Képviselő-testületi előterjesztés

Tárgy: Harangláb felállításával kapcsolatos döntés

S Z A K V É L E M É N Y

MAKÓ HARANGLÁB HELYSZÍNRAJZ

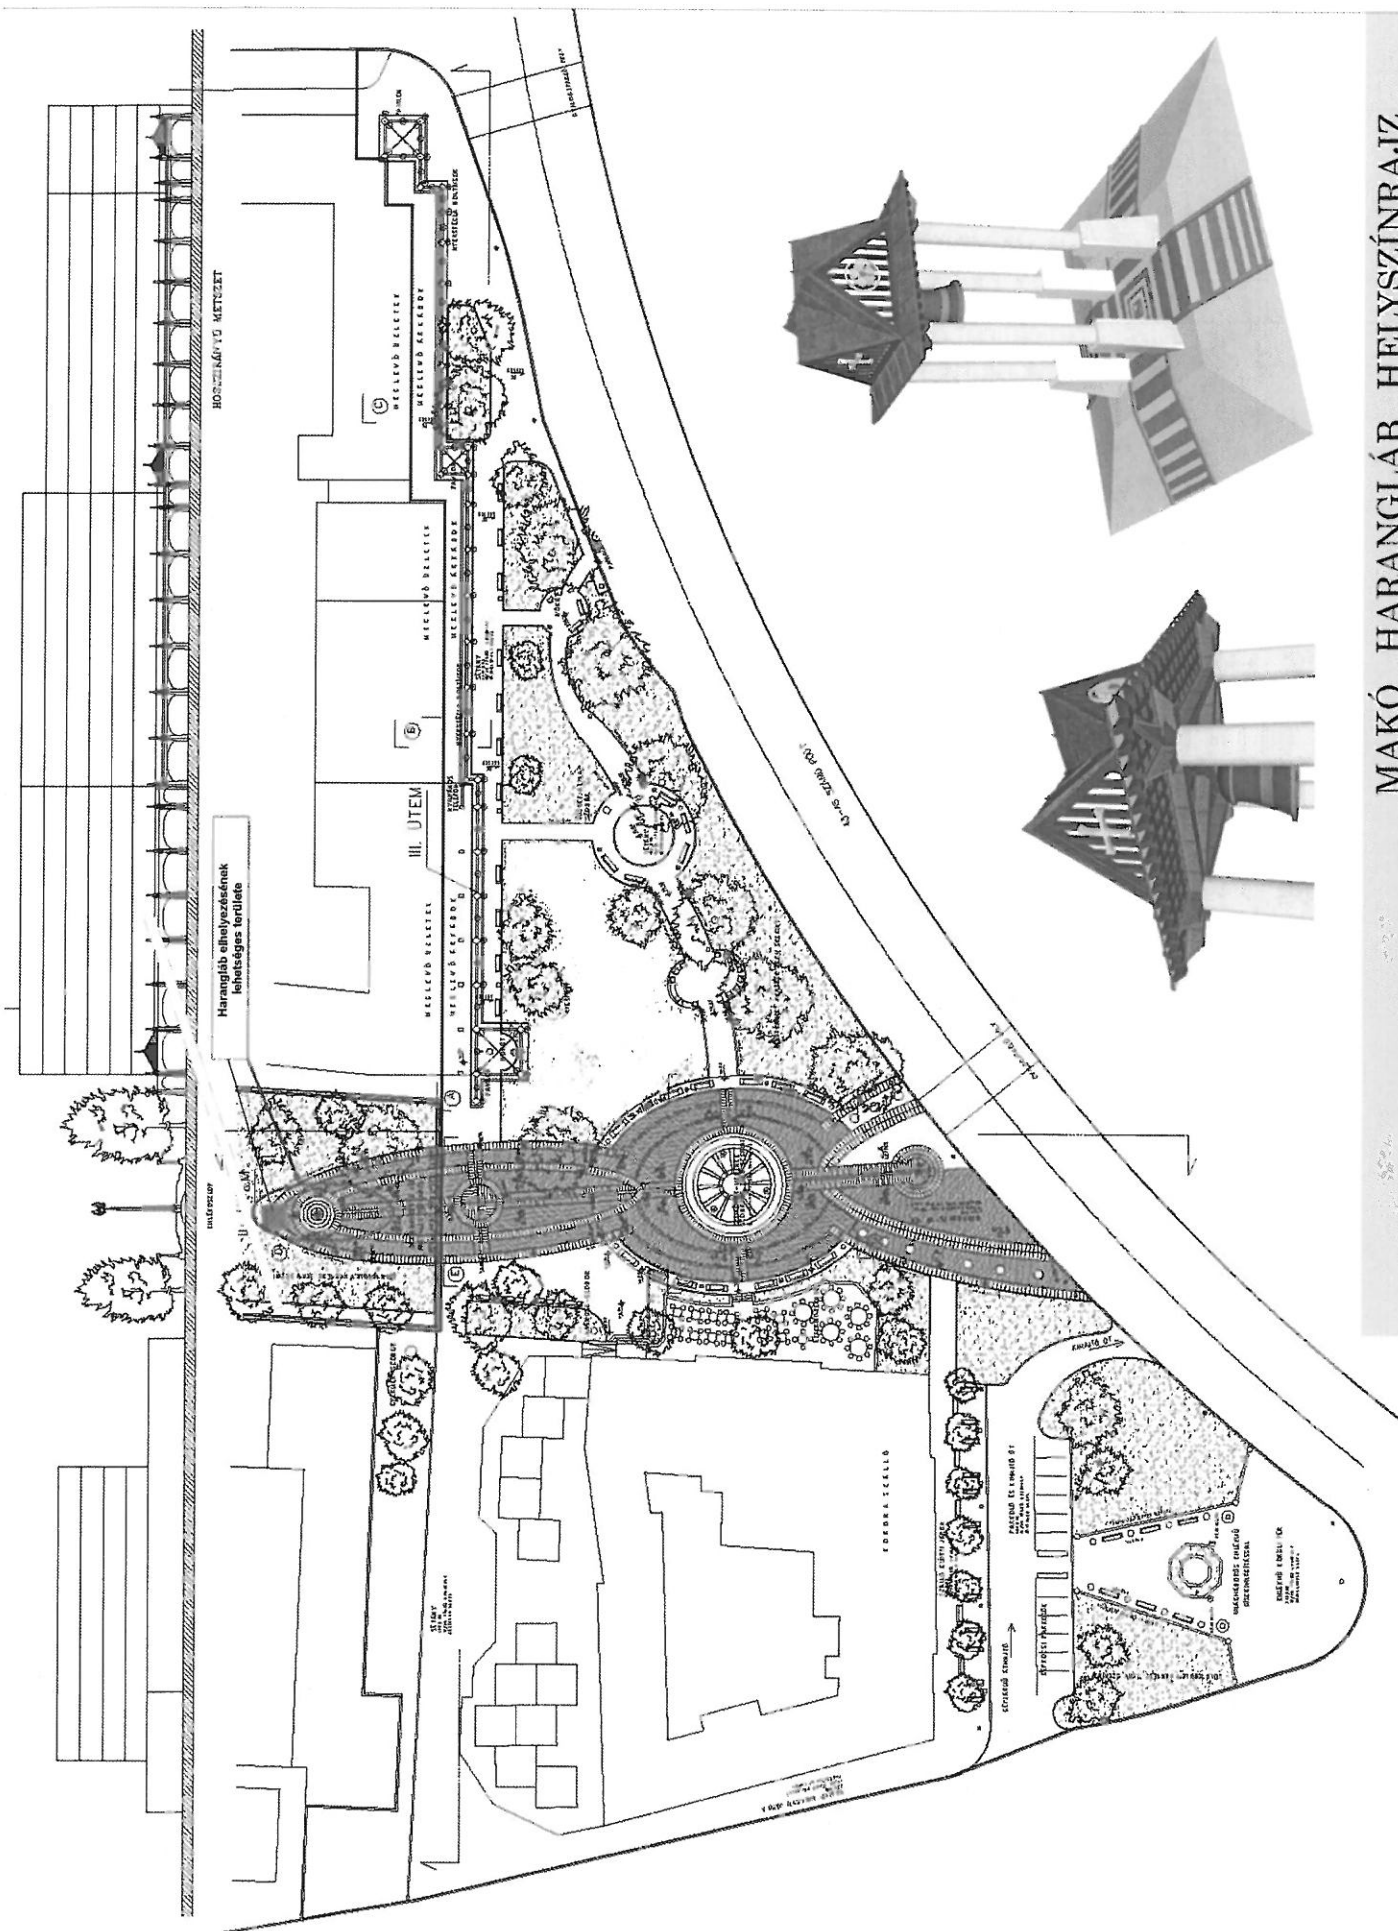
Az építménynek a Korona Rendezvényközpont előtti zöldterületen történő felállítását a rendelkezésre álló hely szűkös volta, valamint a tér sűrű kialakítása miatt nem javasoljuk.

Alternatív helyszínként felülvizsgálatra került a Csanád vezér tér, amelyen belül az 1956-os emlékmű és az Országzászló közötti zöld területen helyeznék el az építményt. Amennyiben ezen a helyszínen kerülne felállításra a harangláb, kertépítészeti koncepció kidolgozása szükséges, amely összekapcsolná a téren – hasonló hangsúllyal – megjelenő emlékműveket.

A rituális gesztusoknak helyet adó harangláb elhelyezésénél fontosnak tartjuk azt a szempontot, hogy az szervesen kapcsolódjon – mind funkcióját, mind építészeti megjelenését tekintve – környezetéhez. Ebből kifolyólag javasoljuk, hogy az alternatív helyszín – Csanád vezér tér – helyett a város központjában lévő Széchenyi téren kerüljön felállításra az alkotás. Az építményt a Széchenyi térnek a Deák Ferenc utca felőli részében, az ott lévő téglafal középtengelyében helyeznénk el. Az új helyszín központi fekvést és könnyű megközelíthetőséget biztosítana az építmény számára, egyszersmind – közelsége révén – az adventi vásárhoz való kapcsolódását is lehetővé tenné.

Tekintettel arra, hogy a szakvéleményben javasolt helyszín egybeesik a harangláb felállításának eredeti céljával, javaslom, hogy a 285/2017. (VIII.02.) MÖKT h. számú határozatban, a harangláb építésének helyszínére vonatkozó döntésünket vonjuk vissza, és hozzuk meg végső döntésünket a haranglábnak a szakvéleményben javasolt helyszíne mellett, mely a Széchenyi téren, a teret lezáró mellvédfal által határolt terület Deák Ferenc utcai térrésze.

2. Makó Város Önkormányzat Képviselő-testülete a helyi önkormányzatok és szerveik, a köztársasági megbízottak, valamint egyes centrális alárendeltségű szervek feladat- és hatásköreiről szóló 1991. évi XX. törvény 109. § (1) bekezdésében biztosított felhatalmazás alapján úgy dönt, hogy a Csernyus Lőrinc Ybl-díjas építész tervei alapján haranglábat állíttat a Makó, belterület 7611/1 helyrajzi számú ingatlanon, a Széchenyi térnek a teret lezáró mellvédfal által határolt terület Deák Ferenc utcai térrészén.
